改善箇所説明図

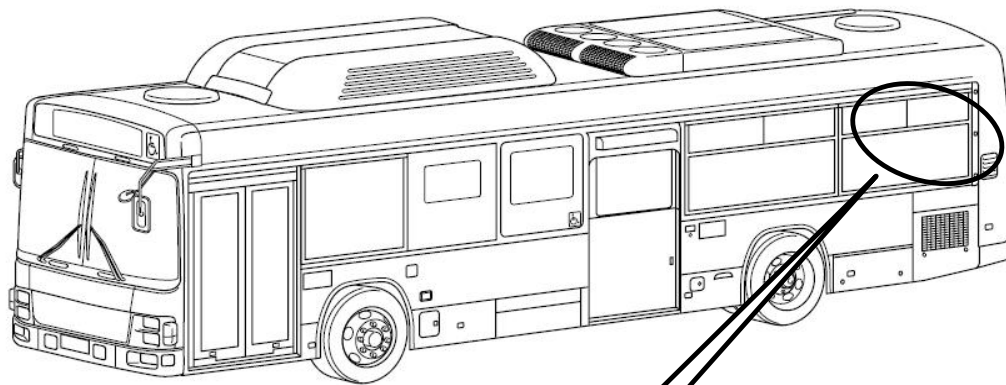
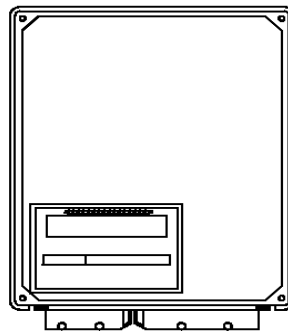
基準不適合発生箇所

圧縮天然ガス（CNG）エンジン搭載の自動変速機仕様の路線バスにおいて、エンジン制御ユニットのアイドリング回転制御プログラムが不適切なため、アイドリング時の負荷が変動すると、アイドリング回転が高くなったままとなることがある。そのため、自動変速機がニュートラルから変速しなくなり、最悪の場合、発進できなくなるおそれがある。

改善の内容： 全車両、エンジン制御ユニットの制御プログラムを書き換える。

識別：運転者席左側ドア開口部のシリアルナンバープレート付近に、黄色シールを貼付する。
